KRAJSKÉ ŘEDITELSTVÍ POLICIE MORAVSKOSLEZSKÉHO KRAJE

Č. j. KRPT-140612-2/ČJ-2020-070208

Přílohy: 8/8Ing. Tomáš Čárek
Ostravice 675
739 14 Ostravice**Žádost o vyjádření k projektové dokumentaci pro společné územní a stavební řízení stavby „Rekonstrukce – Dvorana ul. Janáčkova a ul. Chopinova Třinec“ v obci Třinec - stanovisko**

Rekonstrukce - Dvora na ul. Janáčkova					
a ul. Choptňova, Třinec					
Investor:Město Třinec, Jablnkova 160					
Autor		Zodp. proj.	Projektant		
Ing. Petra Vedomá		Ing. arch. Blanka Petrova		Ing. Tomáš Čarek	
Datum					
Stupeň		DUR+DSP			
Číslo zakázky		058/13			
Měřitko:		1:250			
č.v.		D.01-1121

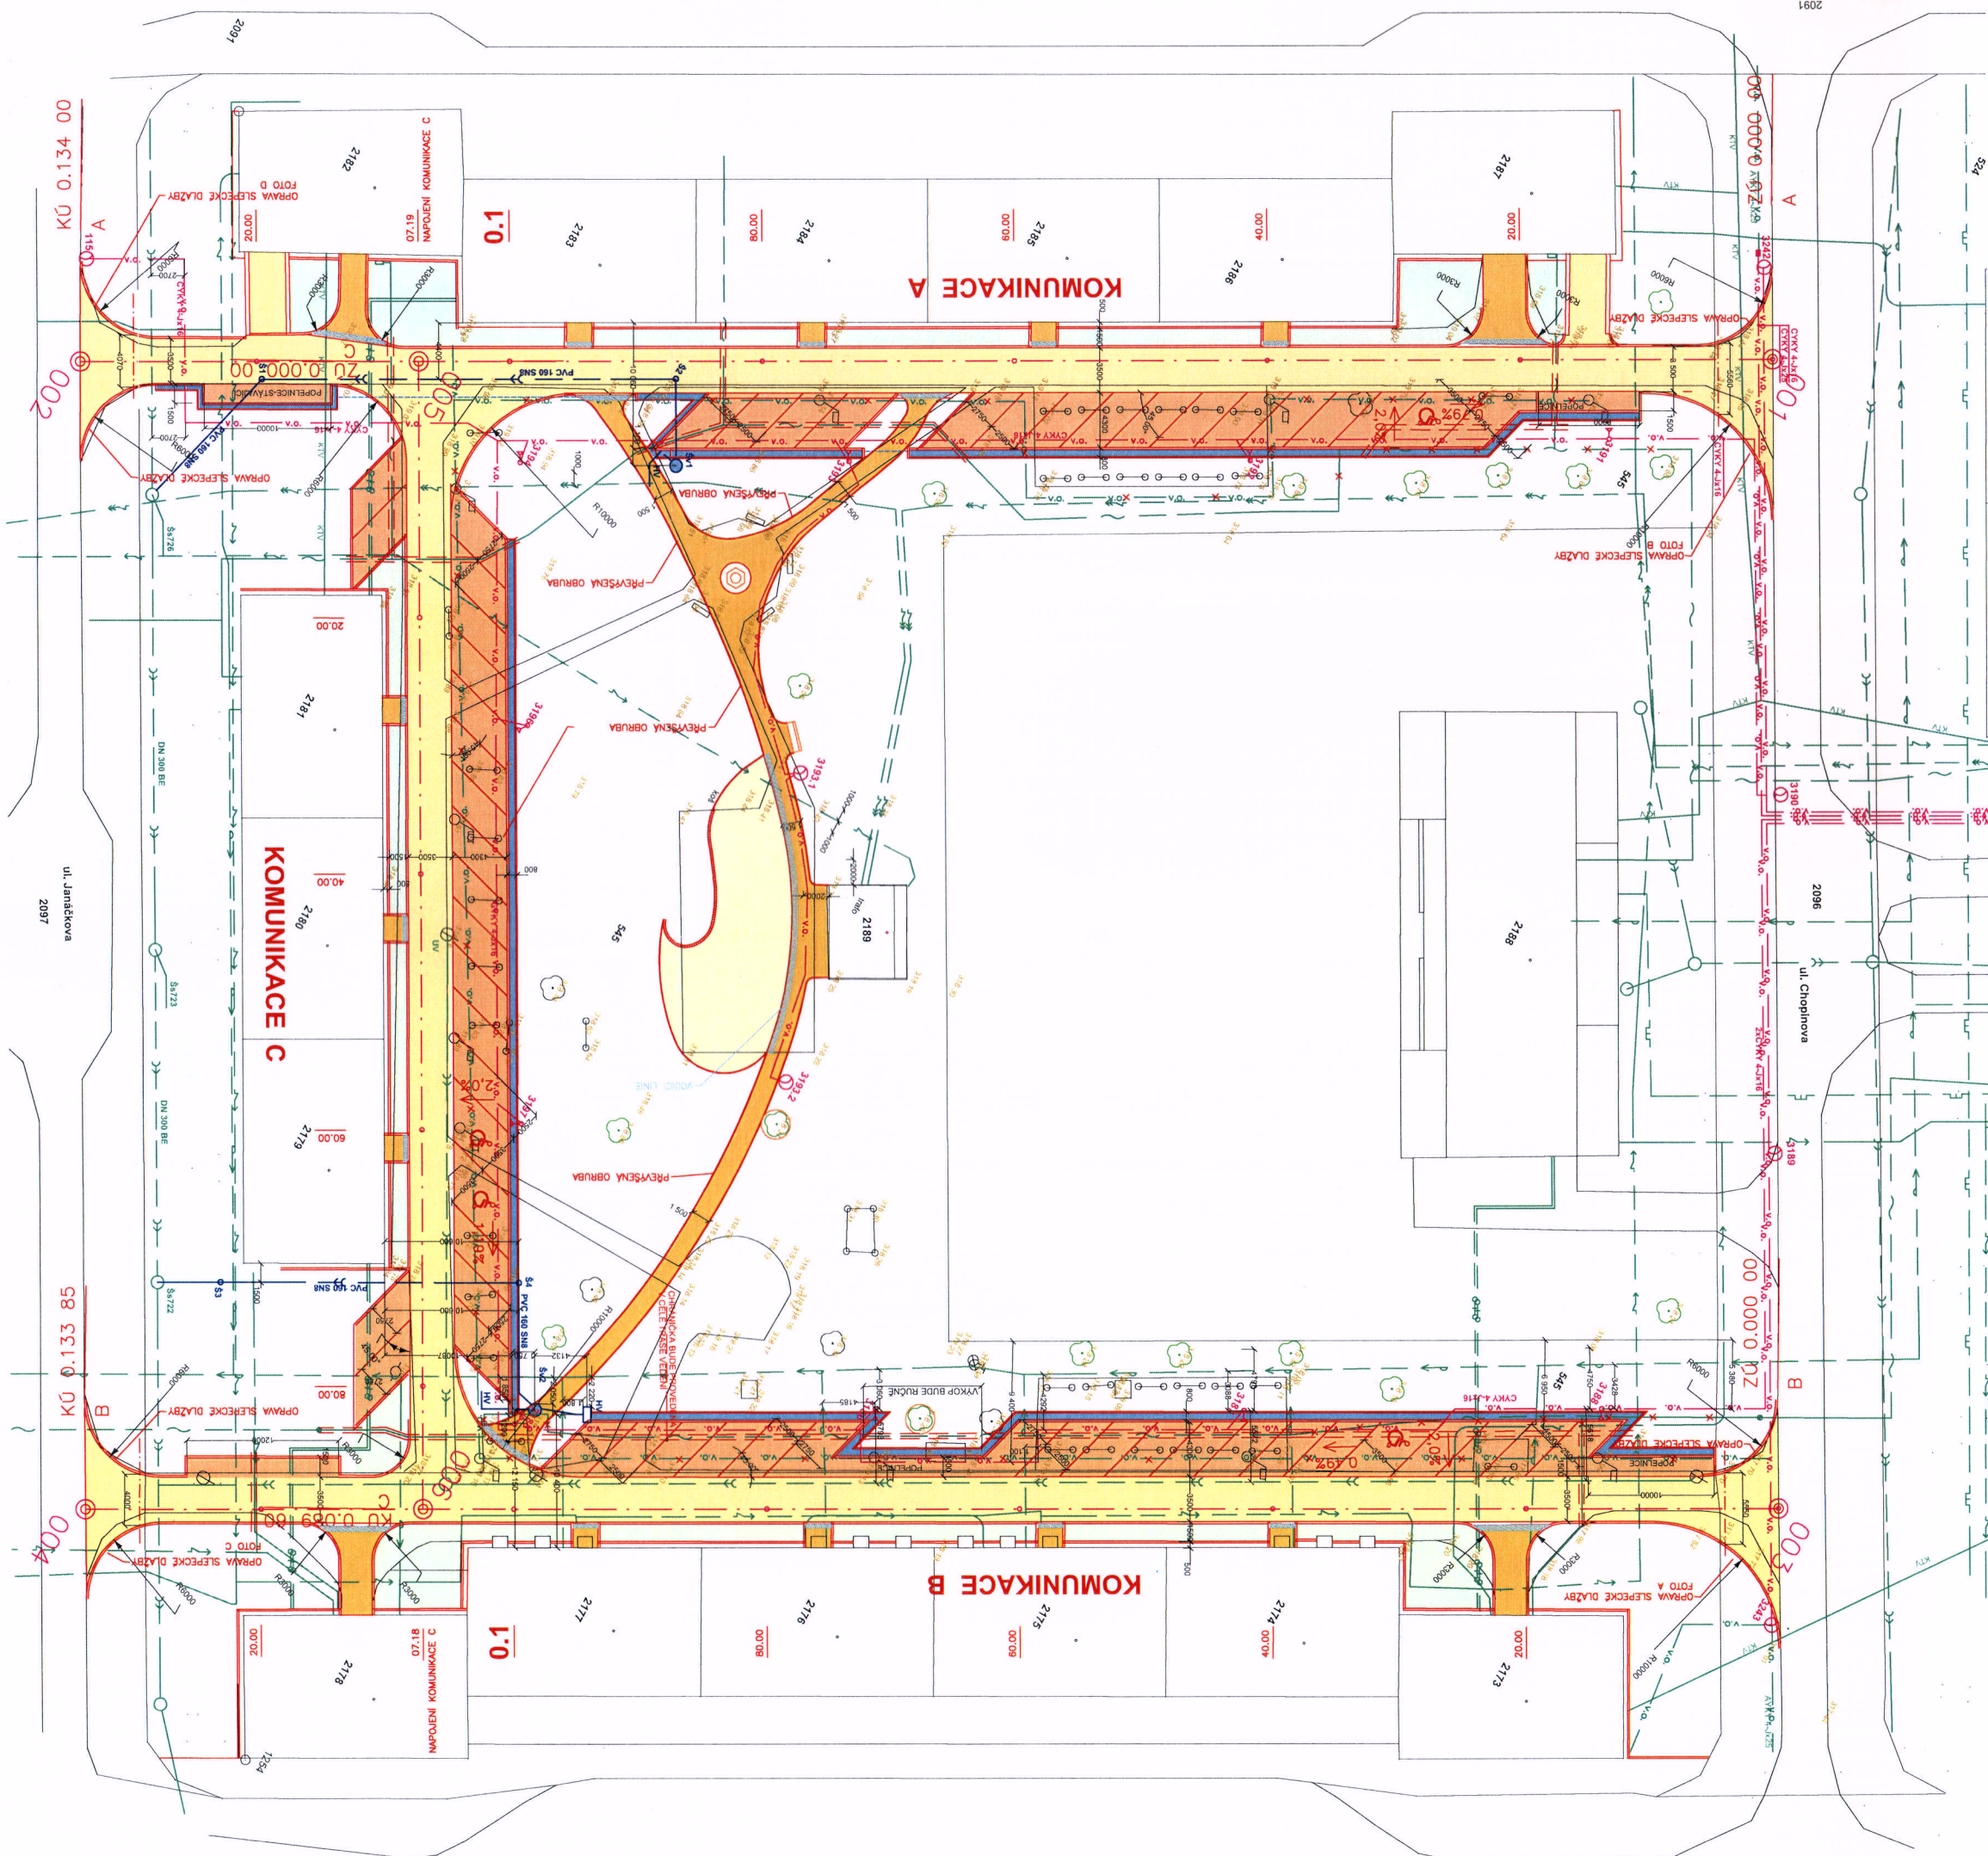
s úpravou napojení účelových komunikací na místní komunikace, ul. Chopinova (pozemek parc. č. 2096 k.ú. Lyžbice) a ul. Janáčkova (pozemek parc. č. 2097 k.ú. Lyžbice), neboť odpovídá obecným požadavkům na bezpečnost a plynulost provozu na pozemních komunikacích, za dodržení těchto podmínek:

- úprava připojení na pozemní komunikaci musí být provedena tak, aby připojení svým provedením vyhovovalo bezpečnosti silničního provozu, byly trvale zachovány rozhledové poměry za dodržení platných zákonů, vyhlášek a technických norem,

- technicky bude napojení navrženo a provedeno v takové konstrukci, aby plně vyhovovalo předpokládanému způsobu užívání, zvláště svou únosností, šířkou a kvalitním bezprašným povrchem, stavební uspořádání napojení musí být takové, aby se zabránilo stékání srážkové vody na místní komunikaci a jejímu znečištění,

- umístění a stavebně - technické provedení oplocení pozemku nesmí být v rozporu s § 7 vyhlášky č. 268/2009 Sb., o technických požadavcích na stavby, kdy svým rozsahem, tvarem a použitým materiálem nesmí omezovat rozhledové pole předmětného sjezdu a po dobu jeho užívání nesmí dojít ke stavebním úpravám oplocení, které by vedly ke zhoršení rozhledových poměrů předmětného sjezdu,

- nachází-li se v místě napojení zeleň (křoviny, stromy apod.), je nutné ji odstranit v takovém rozsahu, aby byly splněny podmínky pro zajištění rozhledových poměrů, vyplývající z platných ČSN a po celou dobu užívání předmětného sjezdu udržovat zeleň v takovém stavu, aby nedošlo ke zhoršení rozhledových poměrů dle platných zákonů, vyhlášek a technických norem,

- z hlediska zajištění bezpečnosti silničního provozu nesmí v souvislosti s vybudováním předmětného sjezdu a jeho užíváním, umístěním, stavebně - technickým provedením oplocení, vysazením zeleně nebo úpravou stávající zeleně (stromy, křoviny, tuje), dojít ke zhoršení či omezení rozhledových polí stávajících samostatných sjezdů nebo účelových komunikací v místě napojení na pozemní komunikace (silnice, místní komunikace).
